Stellungnahme nach § 3 BauGB

Zu
4. Änderung des Flächennutzungsplanes zum
Sondergebiet
„Paketzentrum Weichering“
Im Parallelverfahren mit
Vorhabenbezogener Bebauungs- und Grünordnungsplan
„Paketzentrum Weichering“ der Deutschen Post AG, Bonn“

**Schalltechnische Untersuchung zum
vorhabenbezogenen Bebauungsplan
„Paketzentrum Weichering“
86706 Weichering
TÜV-Bericht Nr.: 936/21252920/06
Köln, 20. April 2022**

Abbildung 6.2: Verkehrsgeräuschimmissionen – Gesamtbelastung aus Straßen- und Schienenlärm (tags 6:00 – 22:00 Uhr)

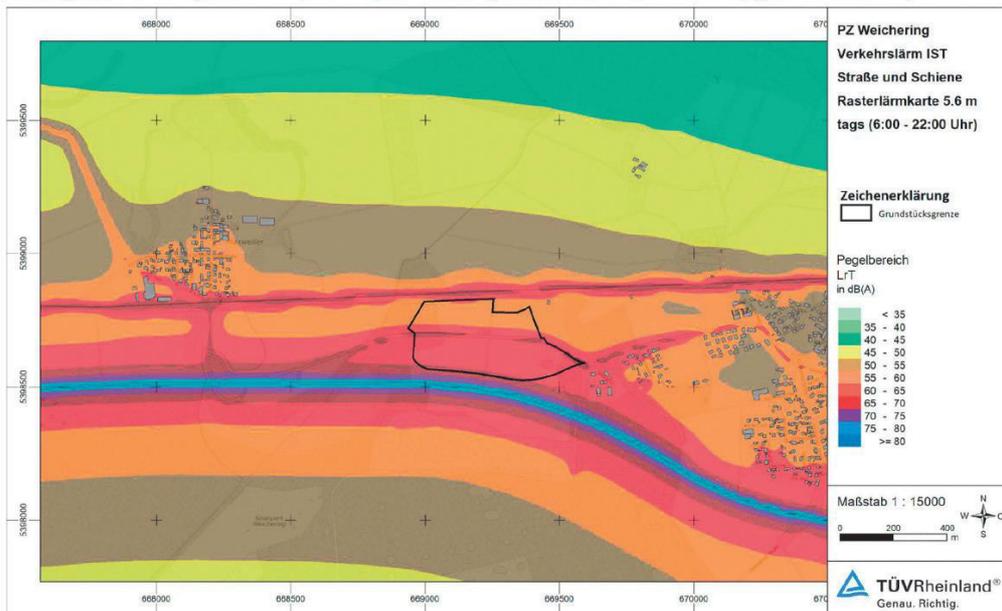
Die Auflösung wurde nicht detailliert genug gewählt. Nur mit einer feineren Auflösung sind die Unterschiede zu erklären (d.h. Interpolation in einem zu groben Raster)

Ein für diese Zwecke nicht übliches Raster von mind. 3 x 3m wird eingefordert.

Wurden Einzelpunkte berechnet?

Die Brücke in Maxweiler ist mit ihrer erhöhten Lage in der Karte als markante Lärmquelle überhaupt nicht erkenntlich!

Insbesondere nachts ist keine Veränderung zu erkennen.

Nach der Prognose müssten 60% nachts über die Brücke abfahren und 40m% zufahren.

Ist das berücksichtigt, arbeiten Sie da mit den tatsächlichen Verkehrswerten?

Bitte darstellen.

Wird die Brücke als erhöhte Schallquelle ausreichend abgebildet bzw. berücksichtigt?
